Itemnr.	Blz. / bepaling	Onderwerp en tekst uit NEN 1010:215	Nadere toelichting en commentaar van MEER1010
0		<p><b>Inleiding 1</b> In deze kolom is de tekst opgenomen uit NEN 1010:2015 die door Jan van der Meer van MEER1010 ter discussie wordt gesteld.</p>	<p><b>Inleiding 2</b> In deze kolom zijn ter verduidelijking van het commentaar eventuele relevante bepalingen of delen daarvan, afbeeldingen en toelichtingen opgenomen. Onder het kopje <b>MEER1010</b> is het commentaar van Jan van der Meer op de betreffende tekst uit bepalingen van NEN 1010:2015 weergegeven.</p>
1	Blz. 16	<p><b>DEEL 0 Wijzigingen ten opzichte van vorige editie</b> Hoofdstuk 7-705: Bedrijfsruimten en -terreinen voor landbouw, tuinbouw en veeteelt (...) – De eis voor het toepassen van toestellen voor aardlekbeveiliging is vervallen voor distributieketens (...)</p>	<p><b>705.411.1 Algemeen</b> <i>Voeg toe:</i> Onafhankelijk van het type aardingsstelsel moet bij stroomketens worden voorzien in het volgende toestel voor stroomonderbreking:</p> <ul style="list-style-type: none"> <li>– in eindgroepen met contactdozen met een toegekende stroom tot en met 32 A, een toestel voor aardlekbeveiliging met <math>I_n</math> nie

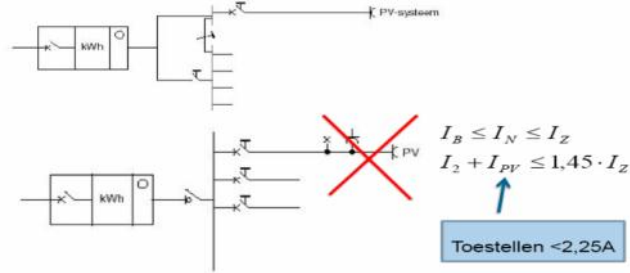
9	551.4.3.3.2	<p><b>Aanvullende bepalingen voor installaties met statische omvormers</b></p> <p>Er moeten voorzorgsmaatregelen zijn getroffen of materieel moet zo zijn gekozen dat de goede werking van beveiligingstoestellen niet nadelig wordt</p>	<p><b>531.2.1.4 Effect van DC-componenten</b></p> <p>n Toestellen voor aardlekbeveiliging moeten ook beveiliging bieden indien de foutstroom een pulserende gelijkstroom (of een wisselstroom met DC-</p>

Itemnr.	Blz. / bepaling	Onderwerp en tekst uit NEN 1010:215	Nadere toelichting en commentaar van MEER1010
		<p>beïnvloed door DC-stromen die afkomstig zijn van statische omvormers of worden opgewekt door de aanwezigheid van filters.</p> <p><u>n In Nederland wordt aanbevolen dat de statische omvormer een DC-component van niet meer dan 10 mA afgeeft per kW geleverd vermogen.</u></p>	<p>component) is. Voor toepassingen waar onder normale omstandigheden een DC-aardlekstroom groter dan 6 mA kan optreden, of rekening moet worden gehouden met een isolatiefout achter een meerfasegelijkrichterschakeling, moet een voor dit doel geschikt toestel voor aardlekbeveiliging worden gekozen.</p> <p>OPMERKING Dit houdt in dat het gebruik van toestellen voor aardlekbeveiliging type AC niet is toegelaten.</p> <p><b>MEER1010</b></p> <p>De Nederlandse aanbeveling bij bepaling 551.4.3.3.2 staat haaks op bepaling 531.2.14.</p> <p>MEER1010 is van mening dat door de normschrijver de strekking van de Nederlandse aanbeveling bij bepaling 551.4.3.3.2 nader moet worden toegelicht.</p>
